Project: Verbouwing Halfopen Woning

Plan: Nieuwe Toestand Terreinprofiel

PLANNR: BA_MELK15_T_N_2

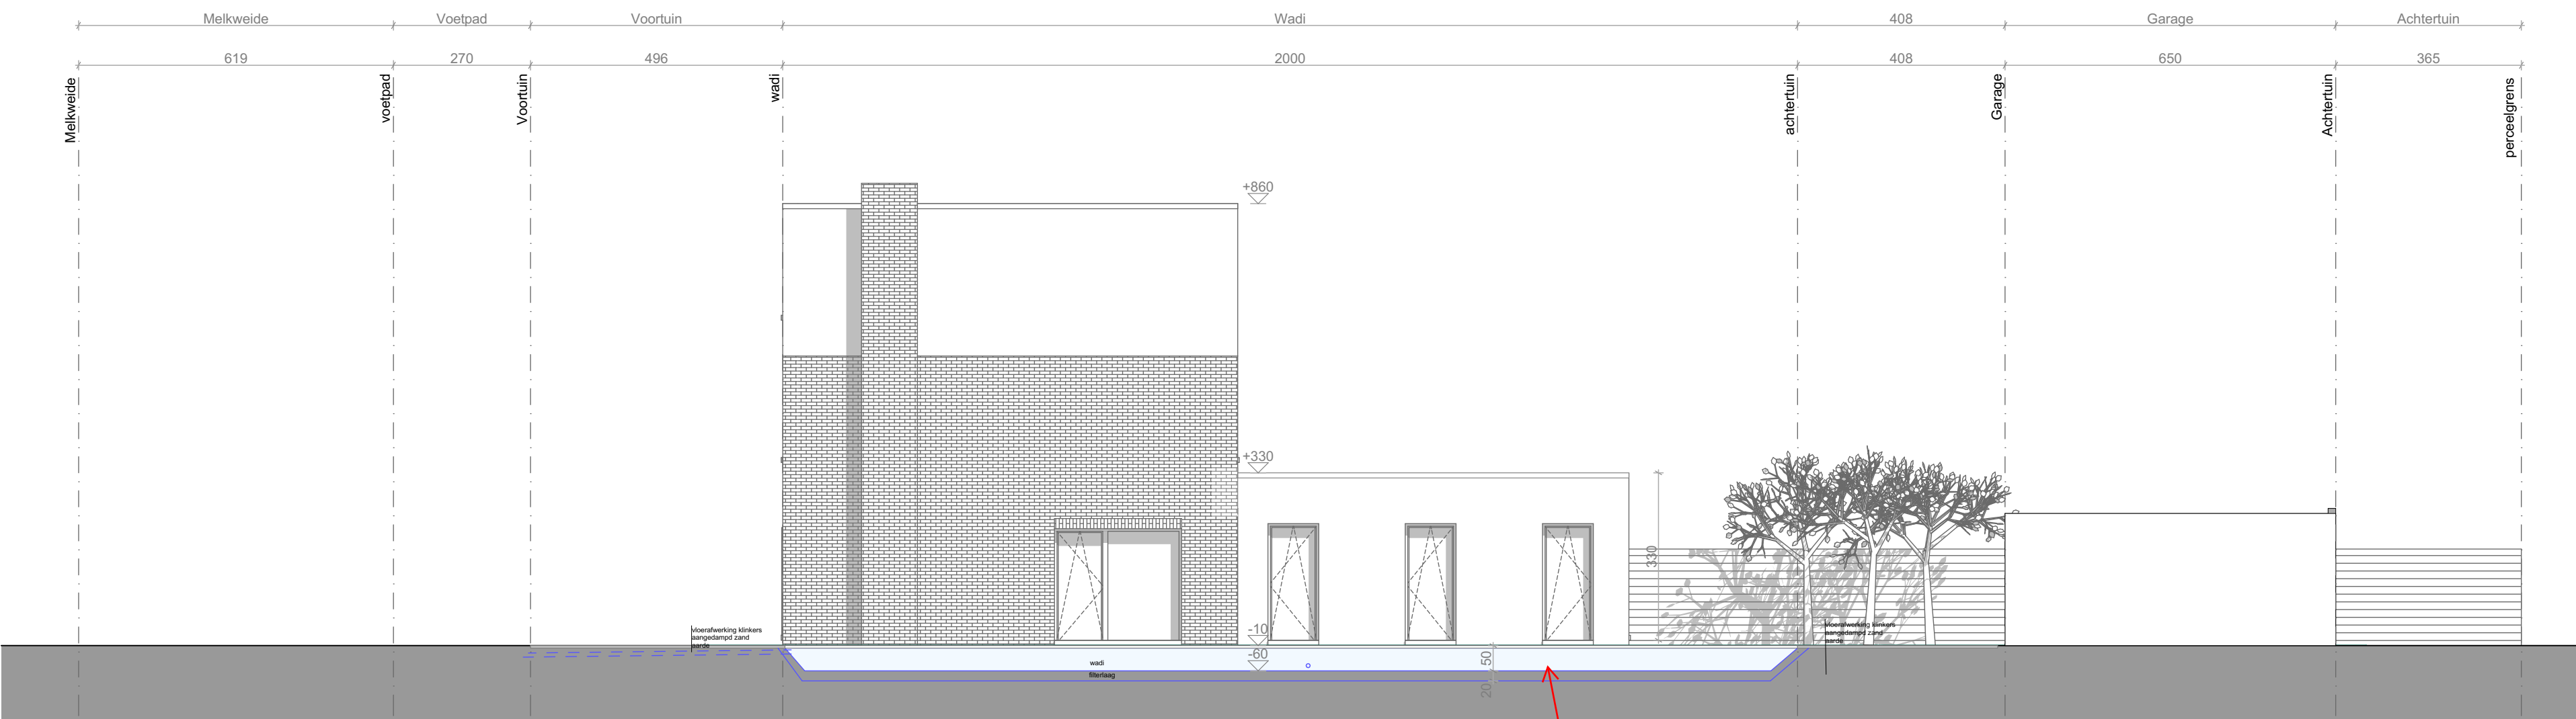
Deze wadi wordt niet aanvaard.

De overloop van de hemelwaterput moet aangesloten worden op wadi met een minimaal buffervolume van 3772 l ($144,3 \text{ m}^2 - 30 \text{ m}^2 \times 33 \text{ l/m}^2$) en minimale bufferoppervlakte van 9,14 m^2 ($(144,3 \text{ m}^2 - 30 \text{ m}^2) \times 0,08$). Dit wordt opgelegd als bijzondere voorwaarde. De wadi moet uitgevoerd worden volgens de regels van de kunst, voor meer info wordt verwezen naar het technisch achtergronddocument.

**ZIE BIJZONDERE
VOORWAARDE(N)**
